Modulo per la presentazione delle osservazioni per i piani/programmi/progetti sottoposti a procedimenti di valutazione ambientale di competenza statale

ID: Codice procedura (ID_VIP/ID_MATTM): 12691

“Progetto di un impianto eolico denominato “Pitigliano” ubicato nei comuni di Pitigliano (GR) e Sorano (GR) costituito da 20 (venti) aerogeneratori di potenza nominale 7,0 MW per un totale di 140,0 MW con relative opere connesse ed infrastrutture indispensabili”

Immagine 1. Vincoli ex art. 136 del CBC dal PIT della Regione Toscana e zona approssimativa dove è progettato l'impianto industriale.

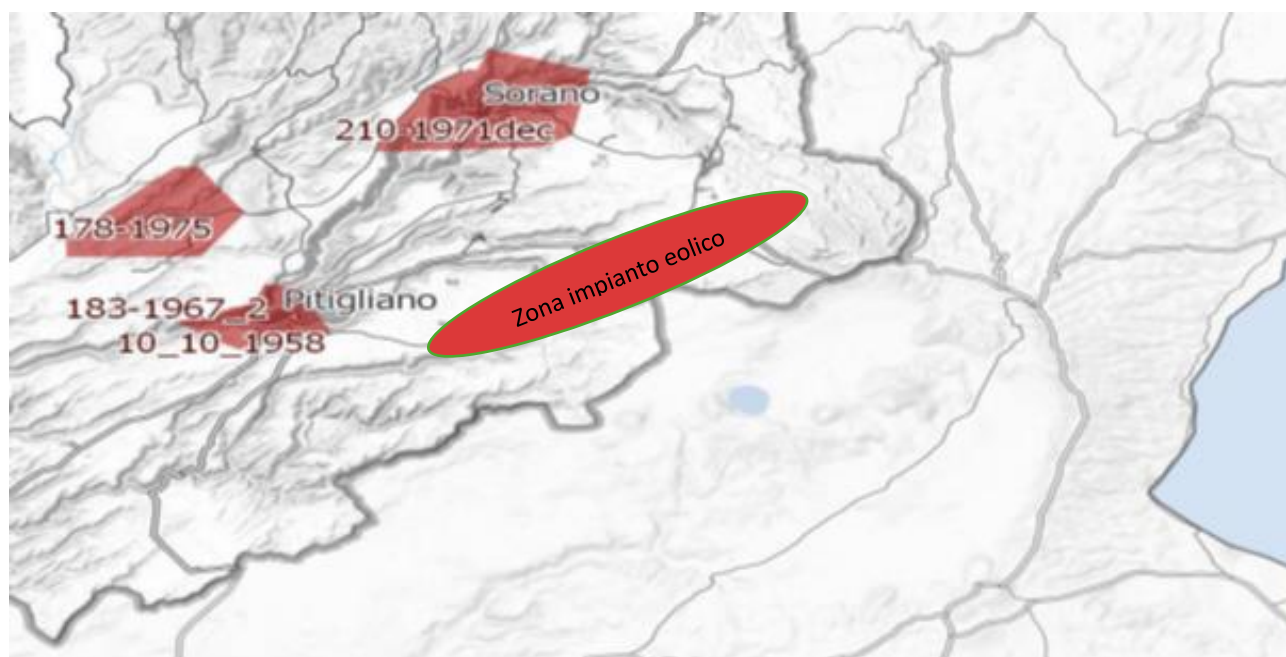
Al contrario si evidenzia che l'impianto eolico industriale citato non solo ricadrebbe con tutti e 20 gli aerogeneratori all'interno delle fasce di rispetto di 3 km di due vincoli paesaggistici di notevole interesse pubblico esistenti nella Regione Lazio e con una parte di essi nel vincolo paesaggistico del Centro abitato di Sorano (GR) quindi in aree non idonee all'installazione di impianti di energia rinnovabile. Addirittura, alcuni aerogeneratori sarebbero ubicati a poche centinaia di metri dai perimetri dei due vincoli paesaggistici laziali ex art 136 del CBC.

Inoltre, come sostiene la Proponente parte dell'impianto si verrebbe a trovare a 3,5 km dal centro abitato di Sorano. Infatti, tre degli aerogeneratori WTG 08, 09, 10 sono addirittura all'interno delle fasce di rispetto dei 3 km del suo vincolo paesaggistico di notevole interesse pubblico ex art 136 del CBC. Si evidenzia che così si crea

un'ulteriore incompatibilità con la tutela del Paesaggio.

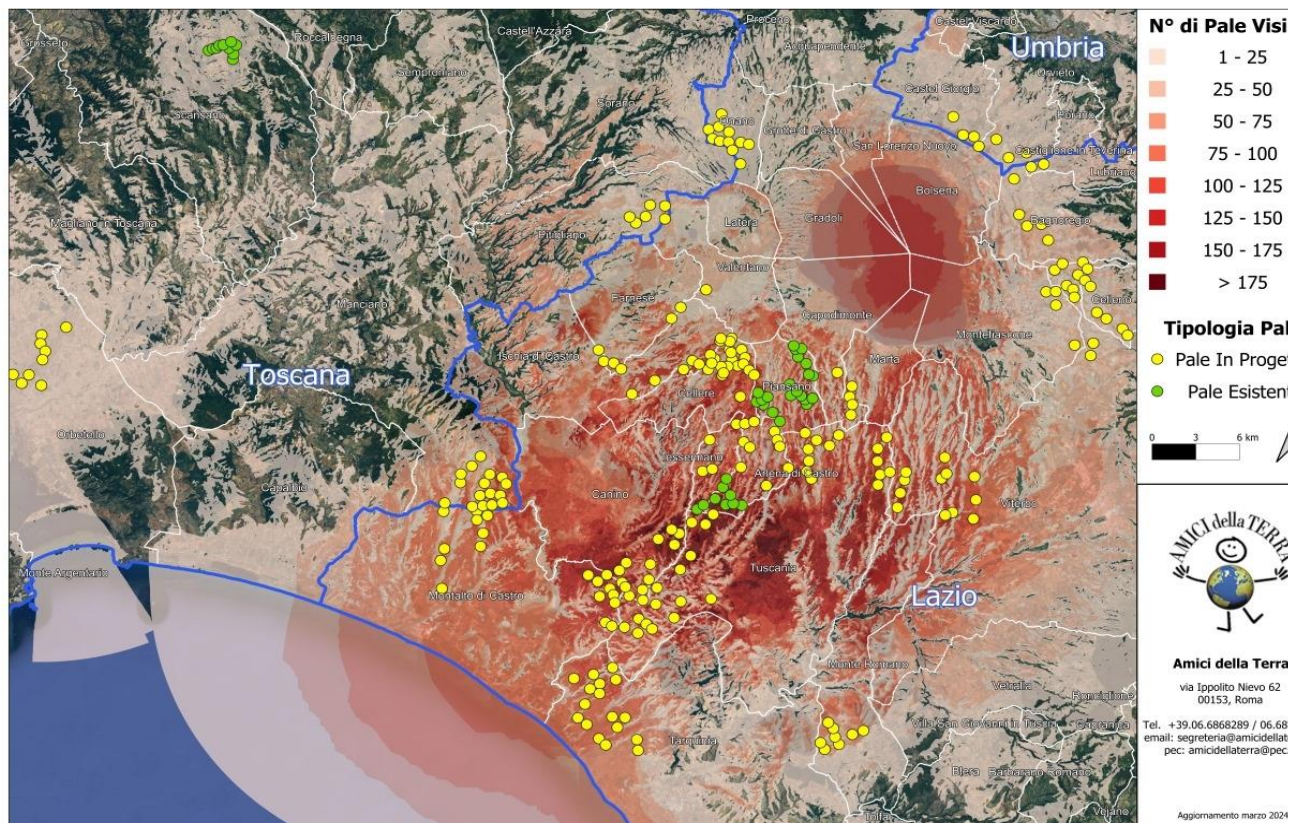
Beni Culturali “*Ambito paesaggistico, geologico e geomorfologico dell’orlo della caldera di Latera ...*” Non vengono nemmeno citati gli impianti eolici in progetto al MASE, il “Rempillo” (6 aerogeneratori) e un altro in verifica amministrativa di 14 aerogeneratori e 72, 6 MW. Ad oggi nei territori di Pitigliano, Sorano e in quello limitrofo potenzialmente potrebbero essere insediati 40 aerogeneratori alti 200 metri e larghi 170. Ma la proponente non cita neanche altri impianti che creerebbero il cumulo e quindi maggiore impatto. Infatti, sul territorio della “Città del Tufo” (Sorano e Pitigliano) impatterebbero anche l’impianto eolico “Montarzo” di Onano con 13 aerogeneratori con le dimensioni ricordate, l’altro eolico industriale nel territorio di Valentano con sette aerogeneratori (stesse dimensioni), gli impianti di Farnese con un minieolico di 3 Torri alte 60 metri già installate in località Poggio del Crognolo e l’impianto eolico industriale “Vallerosa” (7 aerogeneratori alti 200 metri e larghi 158 metri) in procedura VIA presso la Regione Lazio. Inoltre, altri impianti del minieolico già presenti a Valentano, Cellere e Piansano e due progetti eolici industriali con le stesse dimensioni (200 m x 170 m) nel Comune di Ischia di Castro. La valutazione del cumulo non prende neanche in considerazione gli impianti industriali di fotovoltaico e agrivoltaico in progetto a Farnese, Valentano, Ischia di Castro, Cellere. L’impianto geotermico in procedura Via al MASE, progettato nella Caldera di Latera. Quindi è stata effettuata una valutazione del potenziale impatto cumulativo non veritiera a dispetto di quanto affermato dalla proponente che sostiene di aver preso in considerazione uno spazio di 10 km intorno al suo impianto per gli impatti che si creerebbero.

Immagine 3. Cumulo di una parte di impianti eolici, fotovoltaici e geotermici industriali in progettazione ed esistenti intorno all’eolico industriale “Pitigliano”.

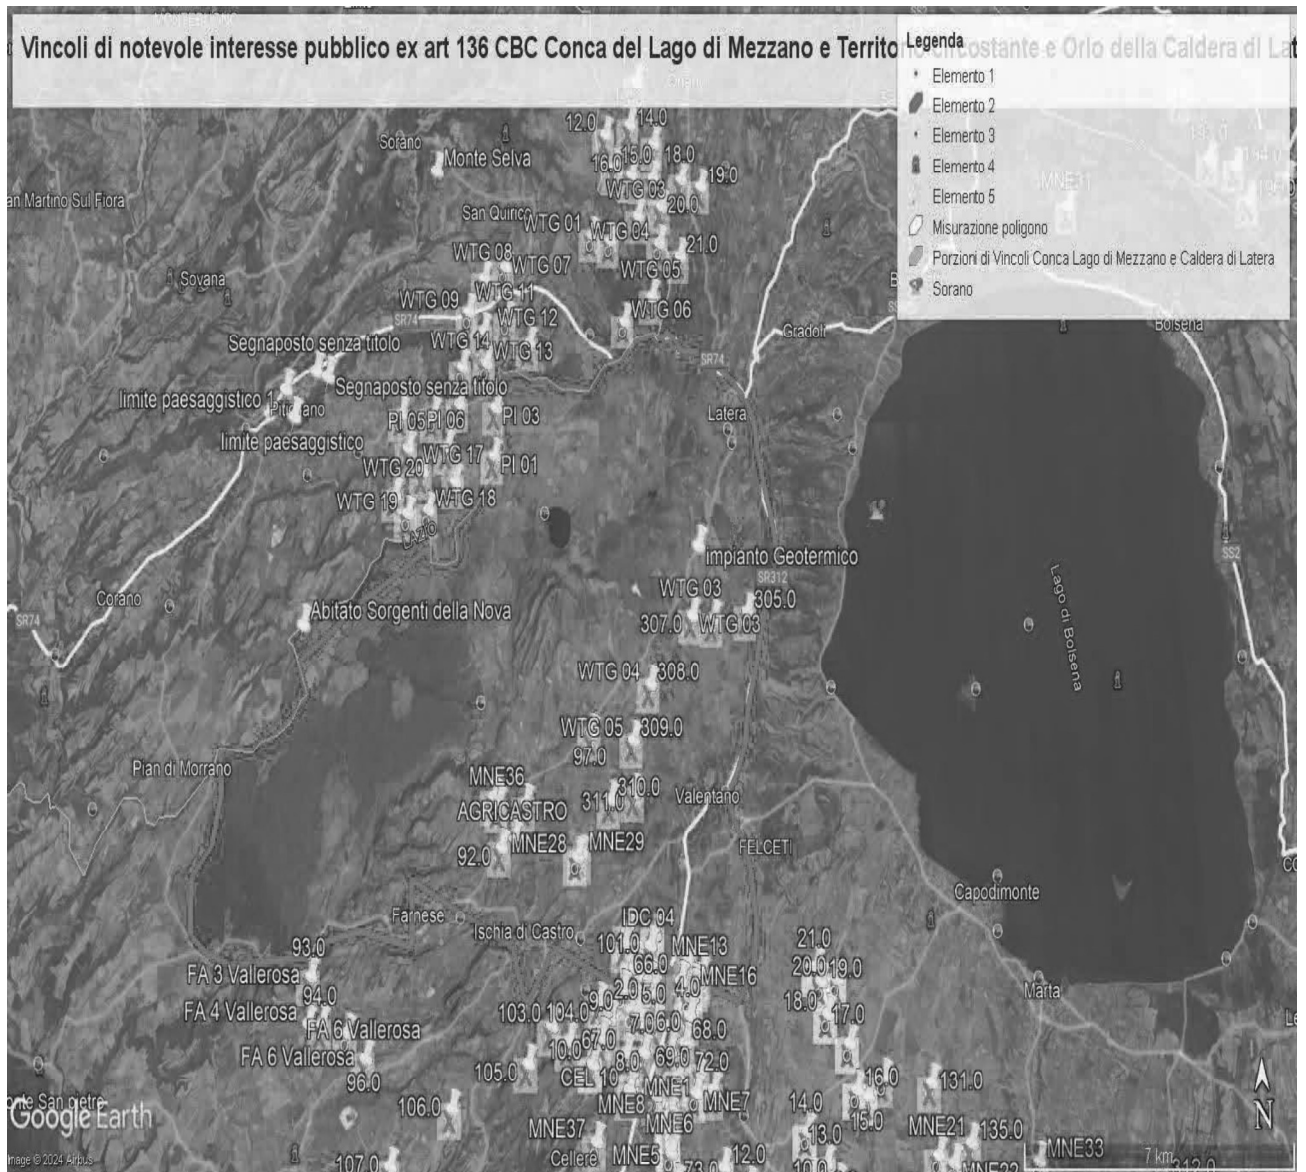
ma nelle sue immediate vicinanze (a soli 100 metri i primi due aerogeneratori) oltre ad impattare sul territorio e sulle economie di cinque Comuni del Lazio (Farnese, Onano, Latera, Valentano, Grotte di Castro e Gradoli) si trova nelle fasce di rispetto dei Beni di notevole interesse pubblico come si è evidenziate nelle Osservazioni precedenti e crea degli impatti negativi anche sui beni naturalistici come verrà dettagliato nell'Osservazione relativa alla Vinca. Inoltre, andrebbe a sommarsi al già enorme cumulo di impianti eolici e fotovoltaici e geotermici che creano una elevata criticità ambientale nella provincia di Viterbo e interferiscono anche con il territorio toscano come si può vedere dalle varie immagini dell'Allegato n. 1.

IMMAGINE n. 2 Impianto eolico industriale “Pitigliano” e distanze aerogeneratori dai Vincoli della Conca del Lago di Mezzano...

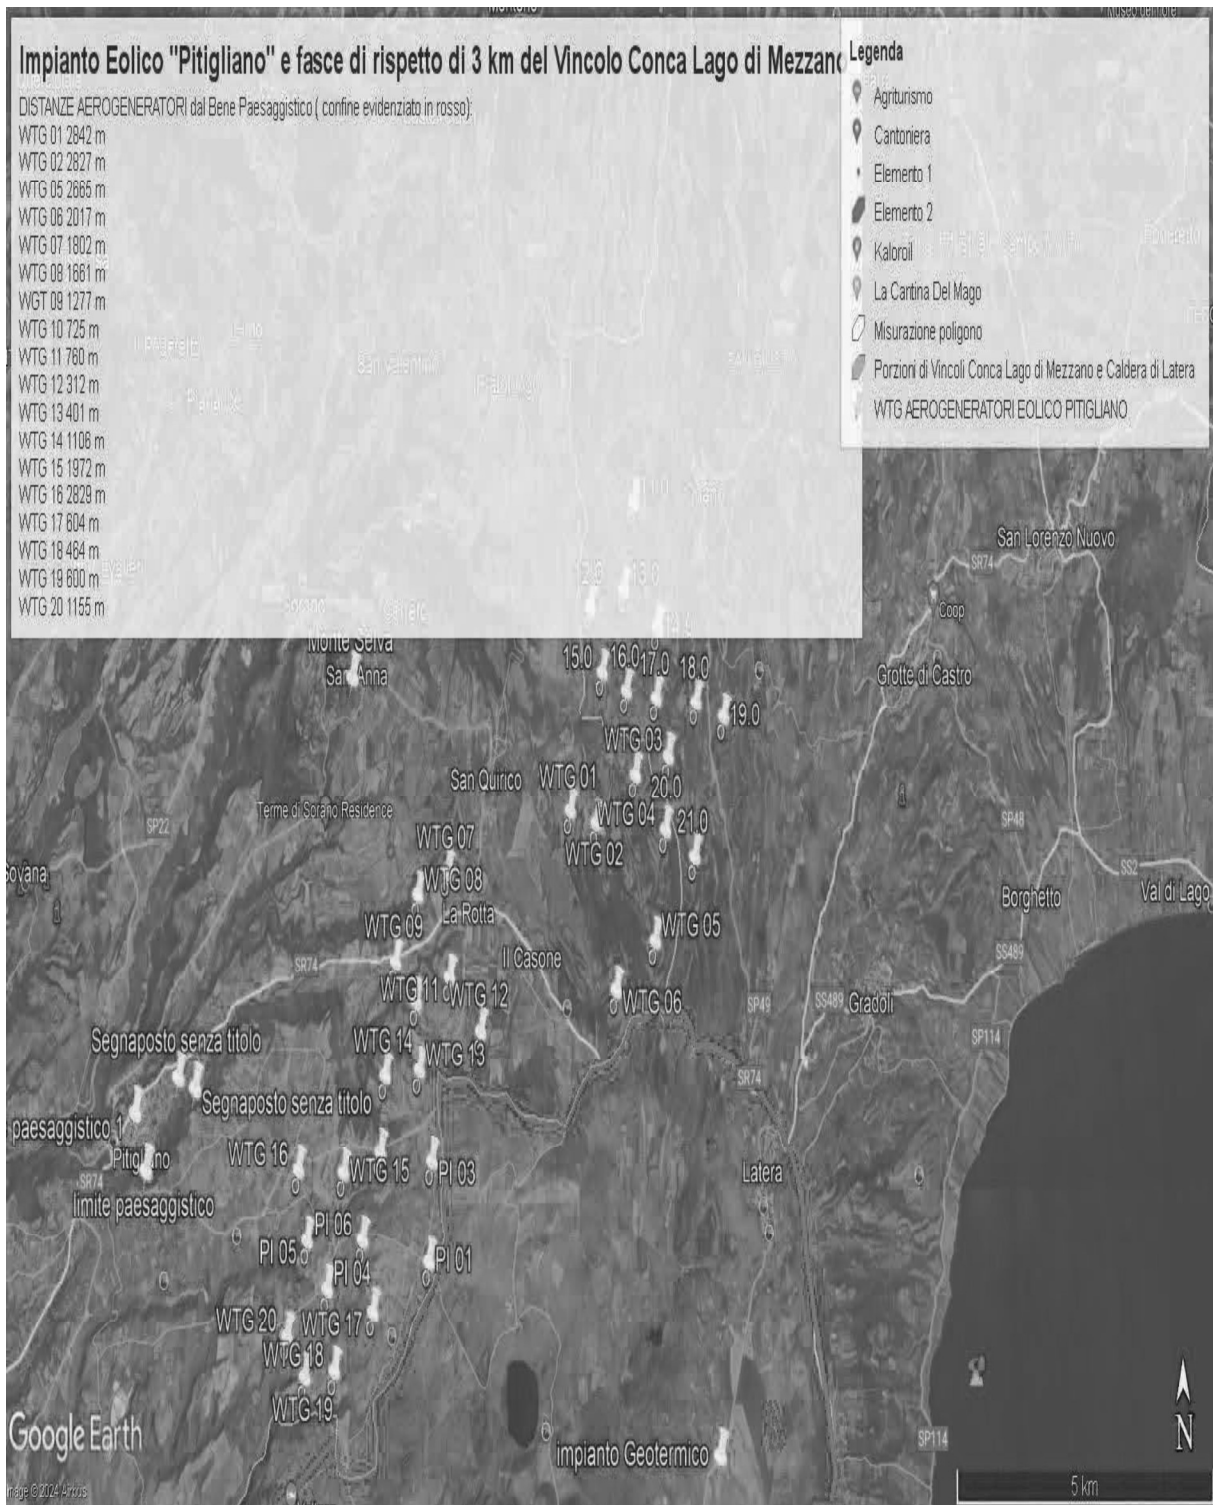
Come è illustrato nell'immagine si ribadisce che l'impianto industriale "Pitigliano" ricade completamente all'interno delle fasce di rispetto dei due vincoli di notevole

interesse pubblico e lambisce quelle di un terzo vincolo e quindi come affermato dal Consiglio di Stato nelle sentenze citate, l'impianto è insediato in area non idonea ai sensi dell'art. 20 comma 8 lettera c quater del D.Lgs. n. 199/2021 e ss.mm.ii al contrario di quanto sostiene la proponente.

IMMAGINE n. 3 Impianto eolico industriale "Pitigliano" e distanze aerogeneratori dai Vincolo "Orlo della Caldera di Latera.

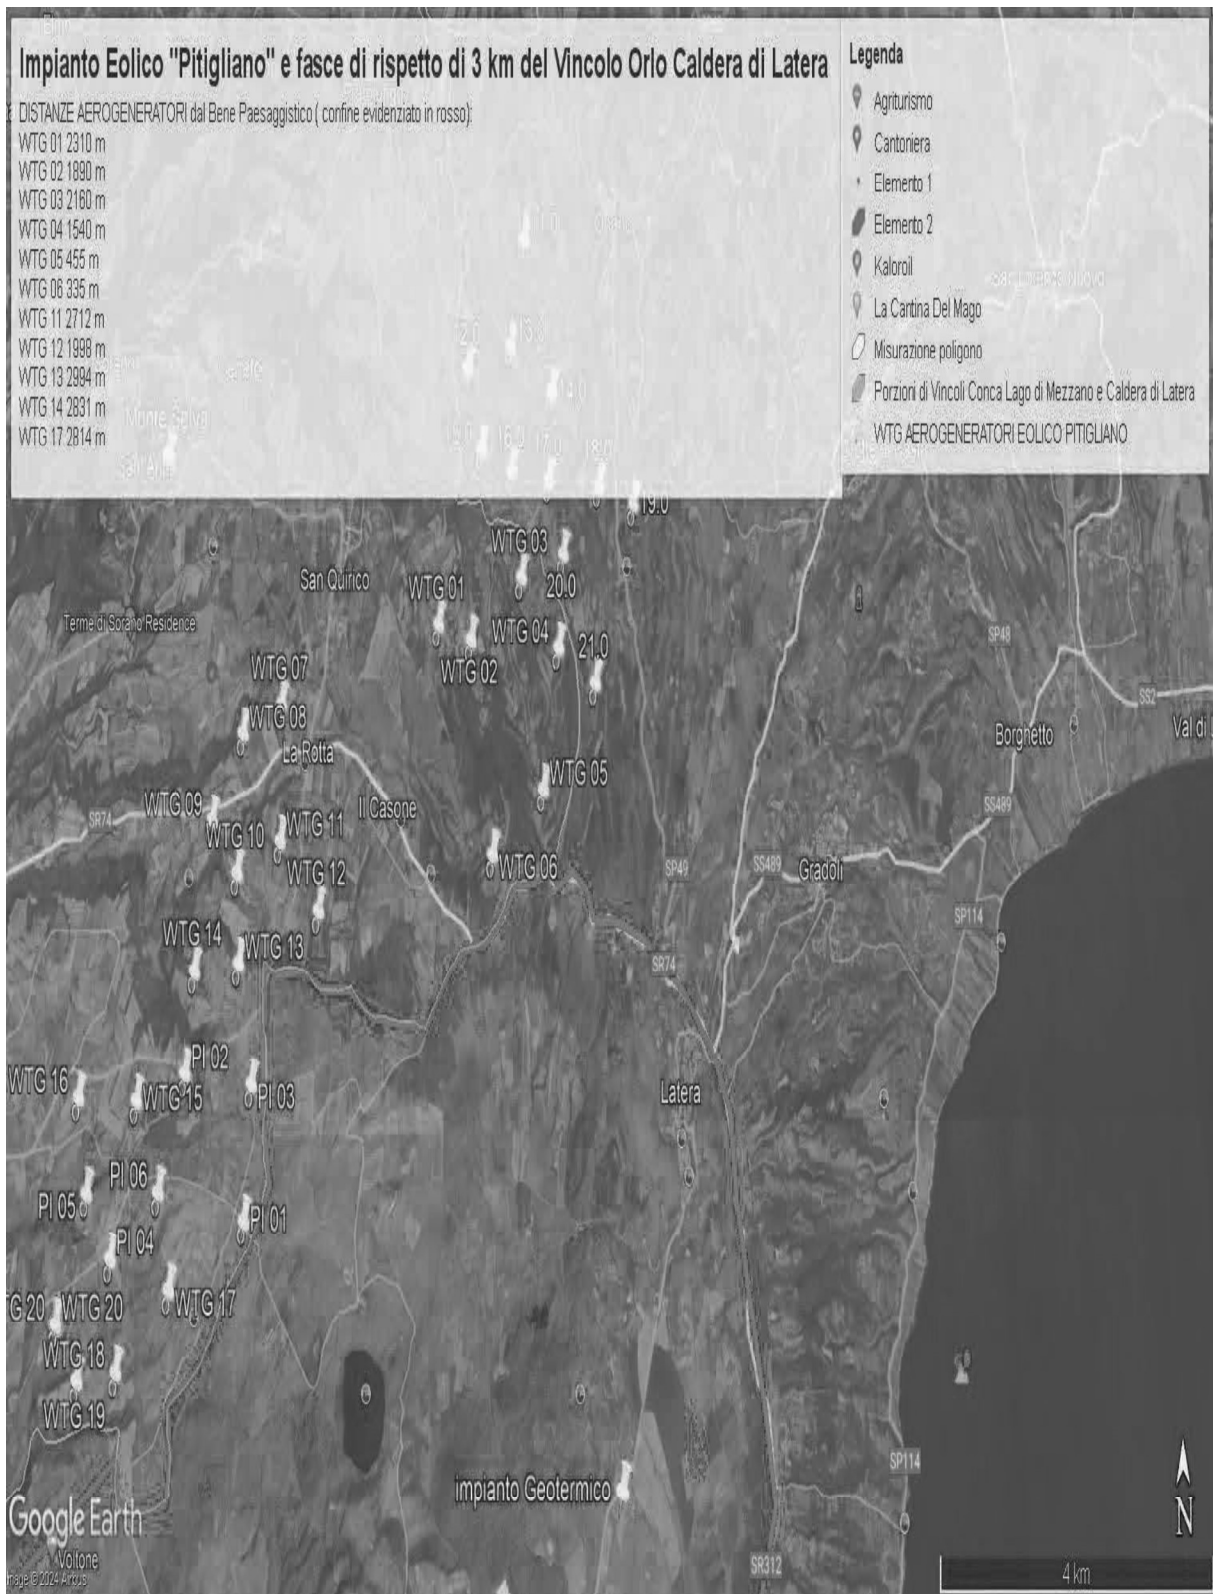
Concludendo, si evidenzia ancora che la proponente non effettuando la procedura prevista dalla Parte III delle Linee Guida nazionali ha ignorato un vincolo paesaggistico di notevole interesse pubblico istituito con un provvedimento del Segretariato regionale del Ministero della Cultura per il Lazio che ha emanato il Decreto di dichiarazione di notevole interesse pubblico n. 22 del 15.02.2024 ai sensi e per gli effetti dell'art. 136, co. 1, lett. c) e d) del decreto legislativo 22 gennaio 2004, n. 42, "Ambito paesaggistico, geologico e geomorfologico dell'orlo della caldera di

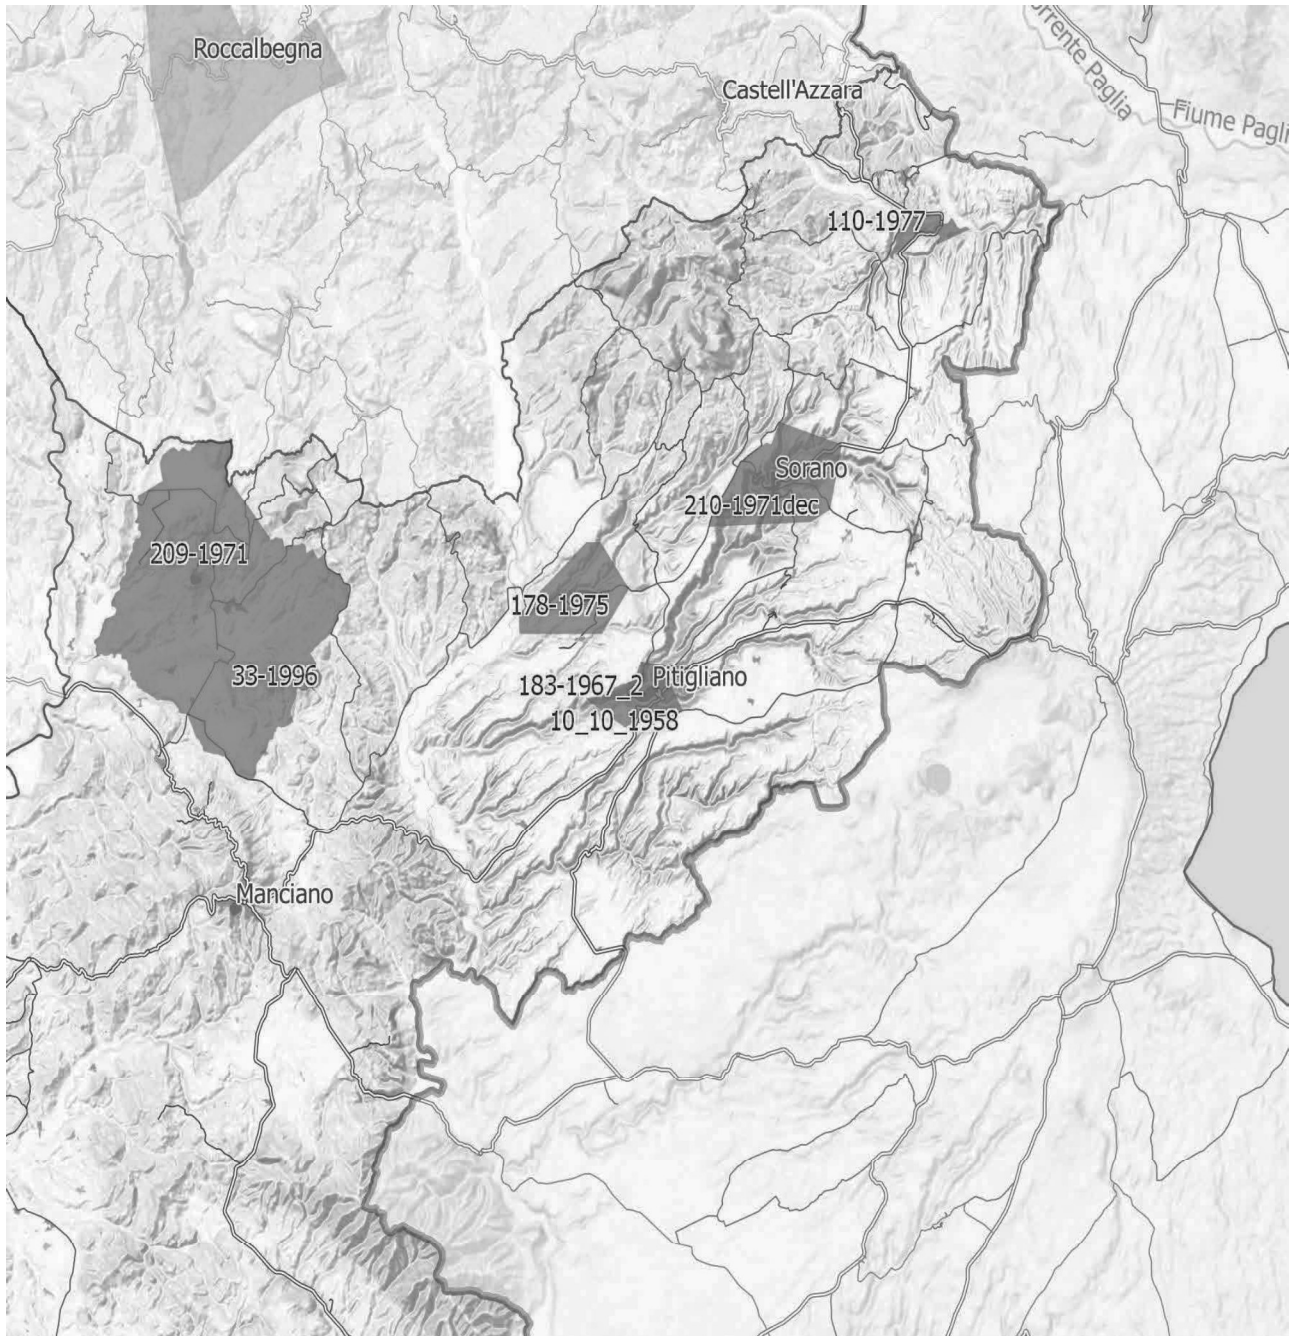
IMMAGINE n. 4 Si evidenzia che i tre aerogeneratori WTG 07, WTG 08 e WTG 09 impattano con il vincolo paesaggistico di notevole interesse pubblico del Centro Storico di Sorano. Il WTG 07 si troverebbe a 2828 m, WTG 08 2504 e WTG 09 2990. Il cavidotto dell'impianto invece impatta in buona parte del Vincolo paesaggistico ex art. 136 del CBC del Centro Storico di Pitigliano.
